第2 消防用設備等の設置単位

● 「消防用設備等の設置単位について」に関する疑義について

● 消防用設備等の設置単位等について

● 消防用設備等の設置単位について

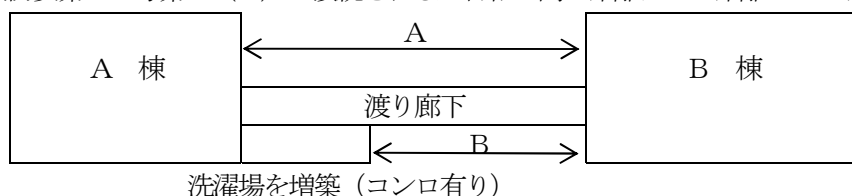
問1 例図の場合、渡り廊下が「消防用設備等の設置単位について」（昭和50年3月5日付消防安第26号通達（以下「消防安第26号」という。））第2、1に適合し別棟扱いとなる場合、渡り廊下の床面積はA棟B棟に按分しなければならないか。

答 渡り廊下の接続部分に防火戸が設けられている場合は、渡り廊下を独立棟として取扱っても差し支えない。
なお、上記防火戸が設けられていない場合は、お見込みのとおり。

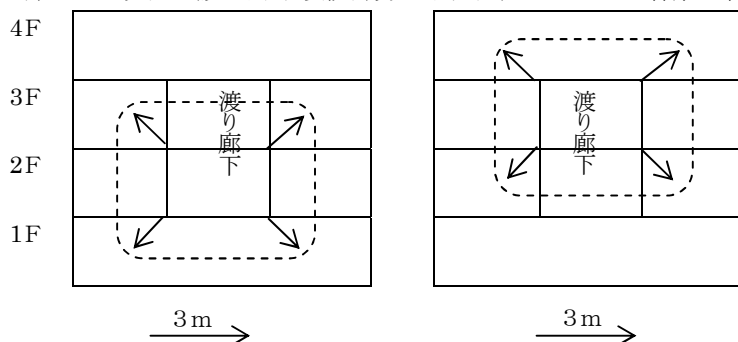
問2 消防安第26号第2（3）の接続される建物相互間の距離はAの距離かBの距離か。

答 Bの距離によらたい。

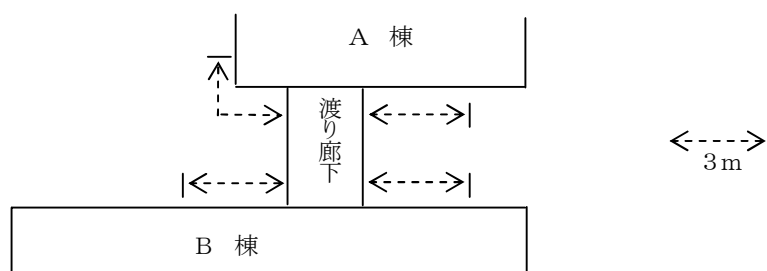
問4 それぞれ4階建ての2棟間において2階及び3階を渡り廊下で接続した場合、消防安第26号第2．1．（3）．アの開口部制限の範囲をご教示願いたい。

答 棟ごとに次図（渡り廊下接続部分の断面図）のとおり2階、3階それぞれに判定を行う。

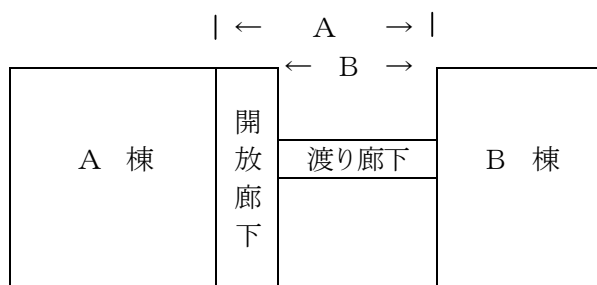
問5 下図（平面図）のように2棟間を渡り廊下で接続した場合の消防安第26号第2. 1. (3). アの開口部制限の範囲を次のように取り扱ってよいか。

答 お見込みのとおり。

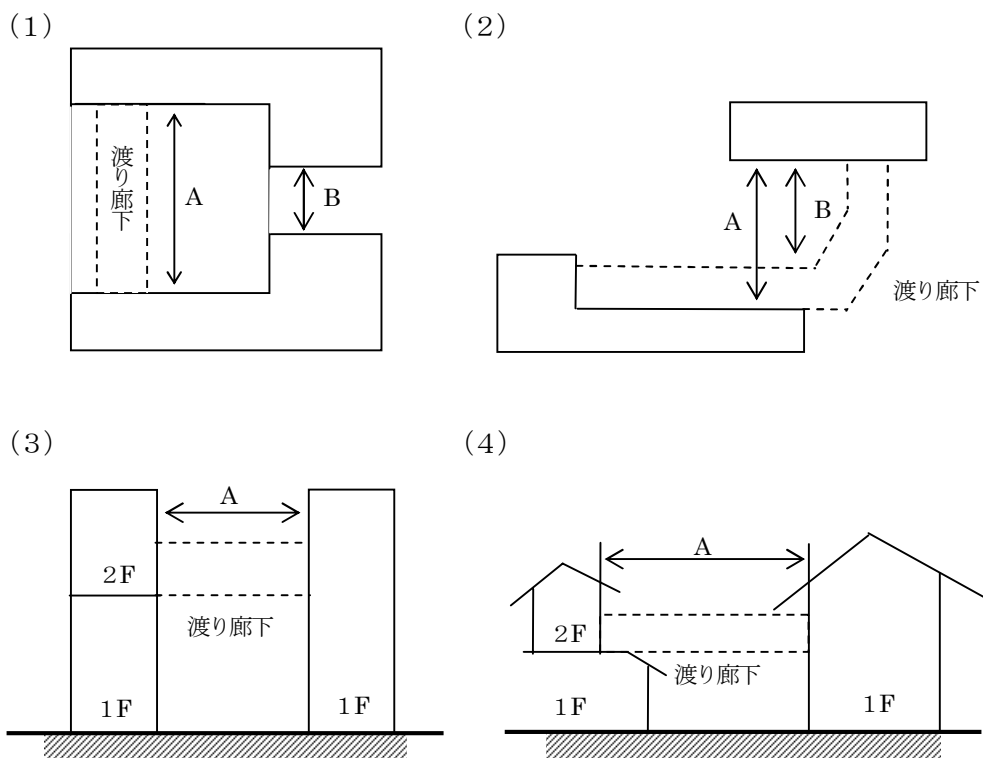
問6 次図（平面図）のように渡り廊下が開放廊下等に接続する場合、消防安第26号第2. 1 (3) の建築物相互間の距離はA、Bのどちらの距離か。

答 Aの距離で取り扱われたい。

図B

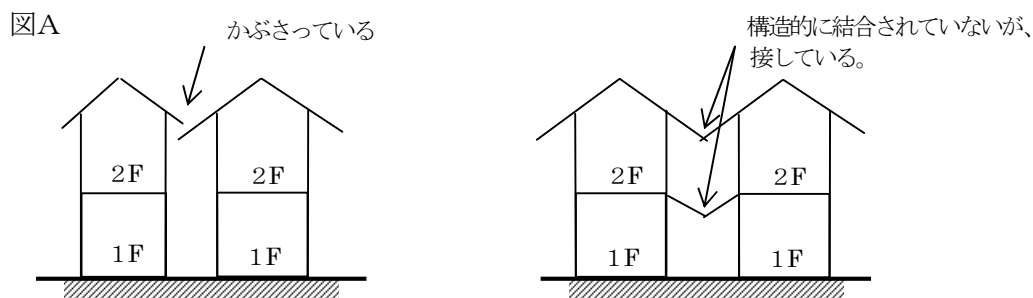
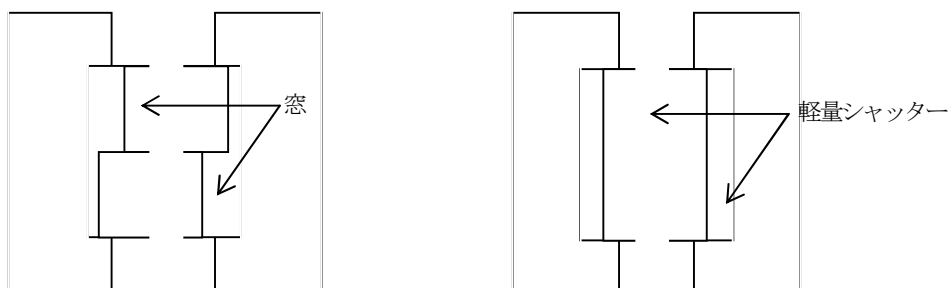
(2) 下図のような建築物は、26 号通達第 2 中の「(その他これらに類するものを含む。)」に含めてよろしいか。

(ア) 相互の建築物のひさしあるいは屋根が、一方の建築物にかぶさっている場合又は接している場合 (図 A 参照) で、相互の建築物の面するそれぞれの外壁に窓又は出入口が対面しているもの。(図 B 参照)

- 答(1)「消防用設備等の設置単位について」(昭和50年3月5日付消防安第26号消防庁安全救急課長通達(以下「26号通達」という。))において「棟」とは、原則として、独立した一の建築物(屋根及び柱若しくは壁を有するもの。以下同じ。)又は、独立した一の建築物が相互に接続されて一体となるものをいう。
- (2) 設問の場合は建築物相互が構造的に結合されていないので、26号通達第2の「(その他これらに類するものを含む。)」には含まれない。

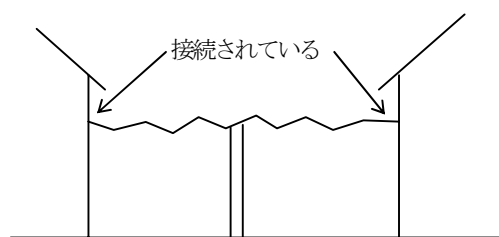
問 次図のように吹き抜けの開放式の部分で建築物が接続されている場合は、通達第2中の「(その他これらに類するものを含む。)」に含めて考えてよろしいか渡り廊下を含めて考えるとする場合、別棟として取り扱ってさしつかえないか。

- A、Bとも防火構造
- 接続部分には双方とも防火戸なし。
- アの部分は、通行又は運搬の用途のみに使用され、かつ、可燃性物品等存置その他通行上の支障がない。

答 前段 通達2中(その他これらに類するものを含む。)に該当する。

後段 設問のA及びBの一方又は、双方の建築物の主要構造部が木造である場合は、別棟として取扱うことはできない。

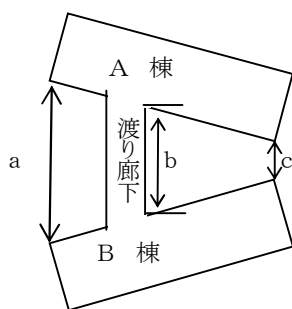
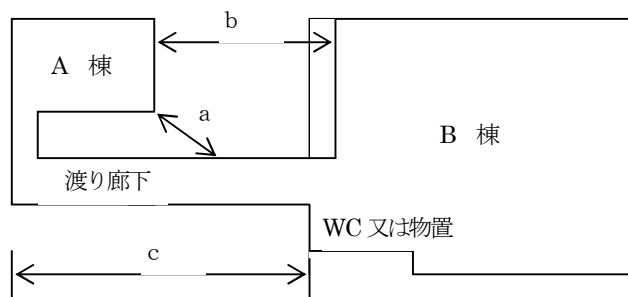
- (1) 上屋のみの場合渡り廊下とみなされるか。なお、上屋部分の構造は鉄骨、鉄板ぶきである。
- (2) 渡り廊下とみなされる場合、接続される建築物の外壁及び屋根(3m以内の部分)について、耐火構造又

は防火構造で造らなければならないか。

答（１）設問の構造のものは吹き抜け構造の渡り廊下に該当する。

（２）「消防用設備等の設置単位について」（昭和５０年３月５日付消防安第２６号）第２、１、（３）により判断されたい。

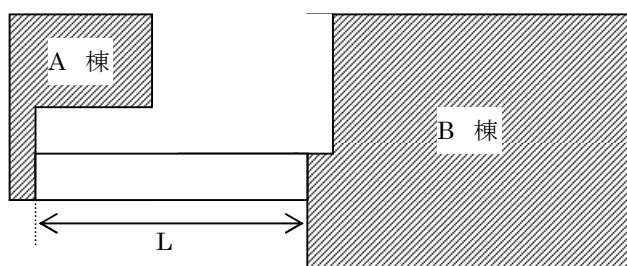
下図の場合 a、b、c、いずれの距離で判断するか。

(1) 下図のLによる。

(2) bである。

図 1

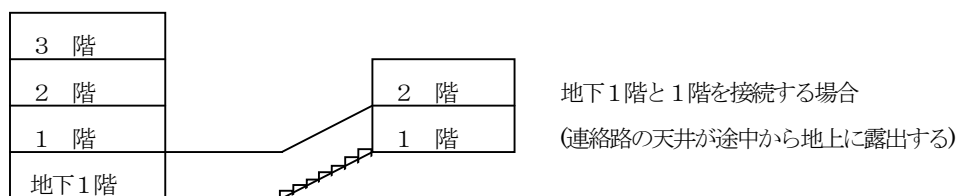
2 別図1、2、3の場合も地下連絡路と判断してよい。

- 2 お見込みのとおり。なお、図 1 の場合、当該地下連絡路のうち天井が地上に露出する部分が過半で、かつ、天井が地上に露出しない部分の長さが 3 m 以内である場合の当該連絡路の排煙設備は、昭和 5 0 年 3 月 5 日付消防安第 2 6 号「消防用設備等の設置単位について」消防庁安全救急課長通達 2、1 (3) ウ C a の自然排煙とすることができる。

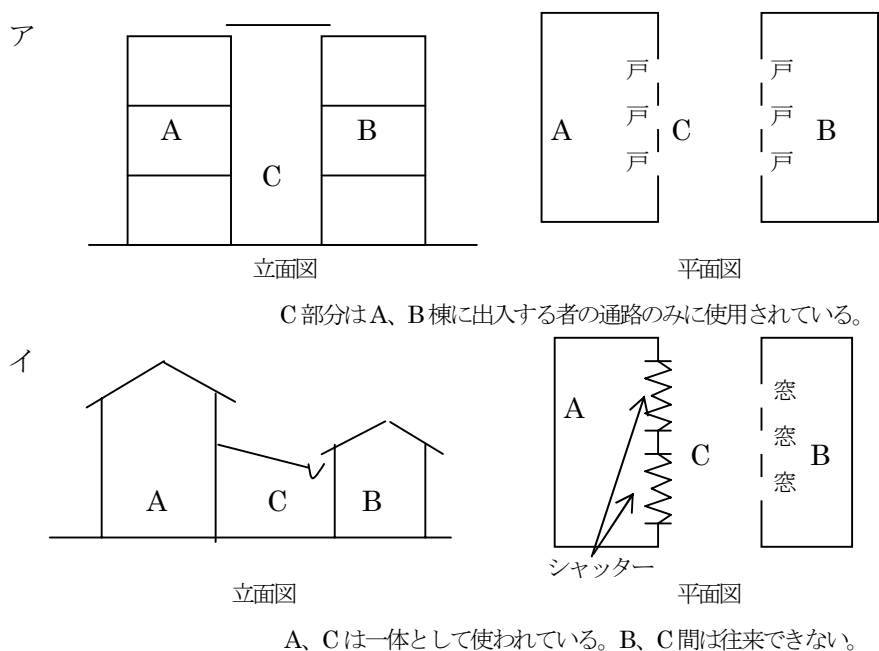
(1) 下図の防火対象物は、A、B、Cを合わせて1棟として扱う。

答 (1) 設問の場合 1 棟として取り扱うことはできない。

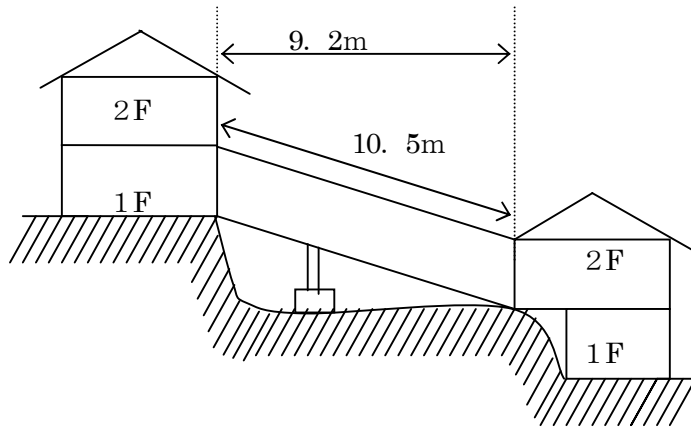
(2) 下図の防火対象物は、それぞれ別棟として扱う。

なお、昭和 53 年 2 月 21 日、消防予第 32 号「消防法、同施行令及び同施行規則に関する執務資料について」(各都道府県消防主管部長あて) の問 2 の回答によりますと、(1) ア、イは、いずれも A 棟、B 棟が別棟になります。しかし、使用実態からして 1 棟として扱うことが合理的だと思います。

(2) さしつかえない。

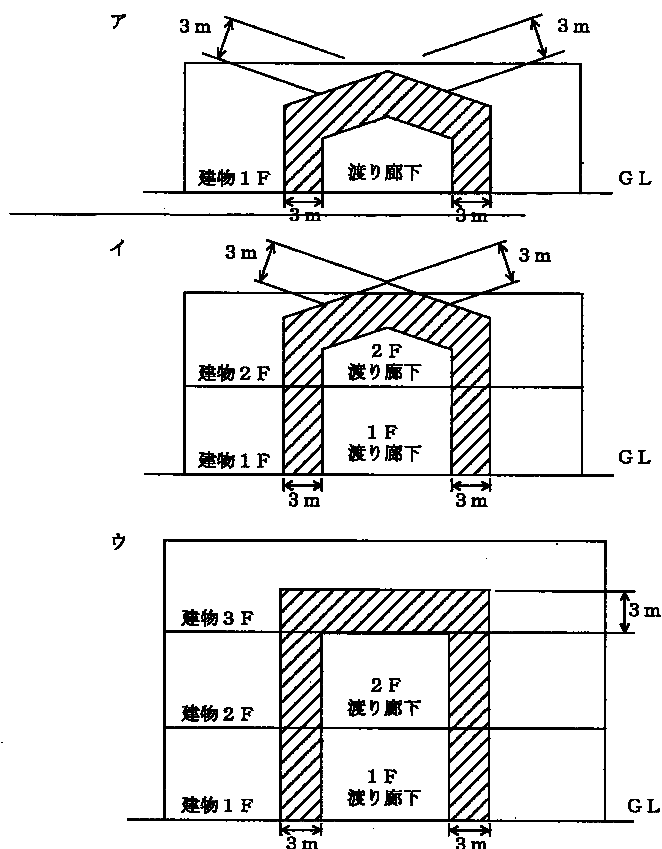
(3) 通達中、第2、1、(3) で1階については6m、2階については10m を超えるものであることとされているが、下図のような場合、別棟とみなすには、Lは右側のどの数値を超えることが必要か。

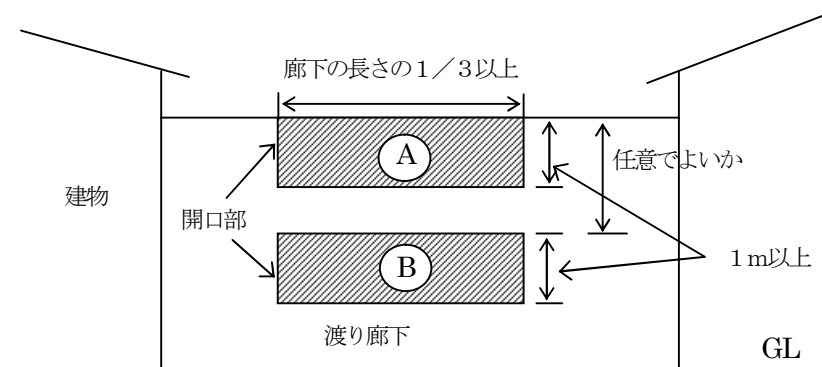
- (2) 通達中、第2、1、(3)、アのそれぞれ3m以内の距離にある部分とは、下図ア、イ、ウの場合の部分と解してよい。

- (3) 通達中、第2、1、(3)、イのただし書きの面積 4 m^2 以内の開口部とは、通達中、第2、1、(3)、アの()書きの部分にある開口部の合計が 4 m^2 以内と解してよい。

例えば、前記問3、(2)、ウの場合であれば、1 F、2 F、3 Fの の部分内の開口部の合計が 4 m^2 以内と解してよい。

(2) ア お見込みのとおり。

イ及びウ 斜線部分の他、1階にあつては2階の、2階にあつては1階の渡り廊下の接続部分からそれぞれ3m以内の渡り廊下の接続部分の開口部も含まれる。

(3) 前段お見込みのとおり。

後段各階毎に判定するものと解する。

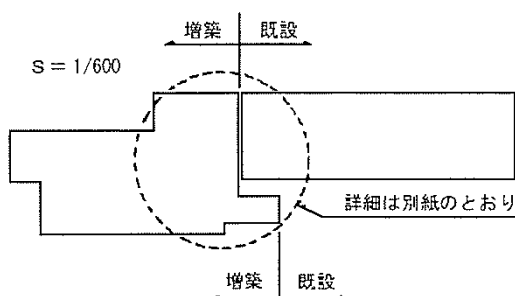
- (4) 通達中、第2、1、(3)、ウ、(イ)、C、a 中高さ1m以上のものとは、下図①のように渡り廊下の天井(天井のない場合は屋根)と外壁の接合部分より下方に1m以上と思われるが、あるいは②のように開口部の位置は任意で高さを1m以上、取ればよいのか。

(4) 必ずしも設問④のように設ける必要はなく、排煙上有効な位置であればよい。

なお、建築物の渡り廊下への出入口上部に排煙たれ壁に相当する部分がない場合は、設問④の部分、当該壁がある場合は、当該壁が排煙上効果的となる位置に排煙口を設けられたい。

配置図

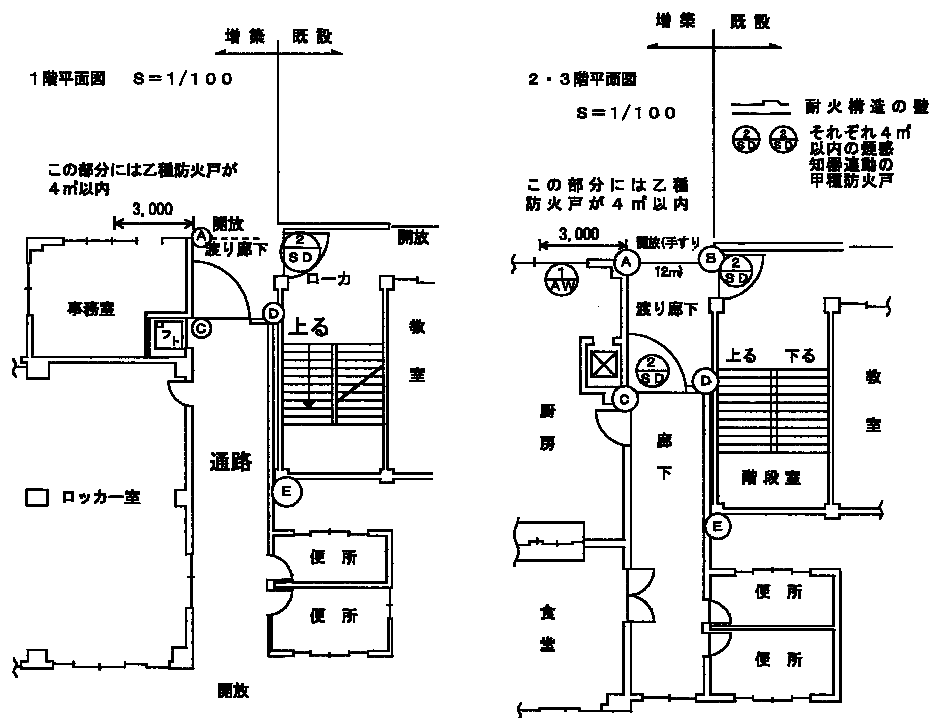
(5) 通達中、第2、1の本文等という渡り廊下とは、本来、建築物と建築物との間に渡り廊下を構築し接続する場合の渡り廊下をさすと思われるが、下図及び別紙のように、片方の建築物（増築側）の一部を耐火構造の壁等で区画し、廊下として使用する場合、この部分を通達中、第2、1という渡り廊下とみなしてよい。

この部分を渡り廊下としてみなしてよいとすれば、通達中第2、1、(3)、アの接続される建築物の外壁及び屋根と渡り廊下の接続部分とは、別紙の(A)(B)(C)(D)(E)のどの部分をいうのか。

また、設問の渡り廊下の開放部分（スラブ部分まで垂れ壁等はなし）は、通達中、第2、1、(3)、ウ、(イ)、C、a である、その他これらと同等以上の排煙上有効な開口部に該当するか。

(5) 設問の場合、渡り廊下とは認められない。

別図 1

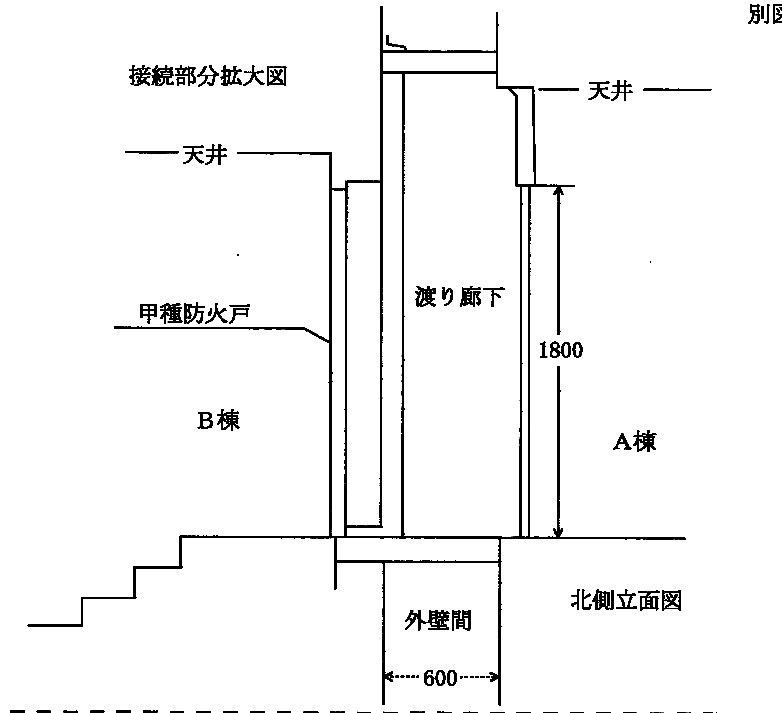
このことについて、別図のとおりA棟とB棟を幅員7.5m、長さ6.0mの渡り廊下で接続し、渡り廊下は昭和50年3月5日付消防安第26号第2ただし書きに適合させ、消防用設備等の設置についてつぎのとおり疑義が生じたのでご教示願います。

1 別図に示すA棟とB棟は別棟として取り扱うことができるか。

2 別棟として取り扱うことができない場合、別棟となるための渡り廊下の最低の長さはどの程度か。

別棟扱いとするのは、好ましくないが、基本的には別棟として取り扱ってよろしい。

1により承知されたい。

なお、災害弱者を収容する施設であるため、設備の充実を図るよう指導されたいとの意向が示されているので、付言しておく。
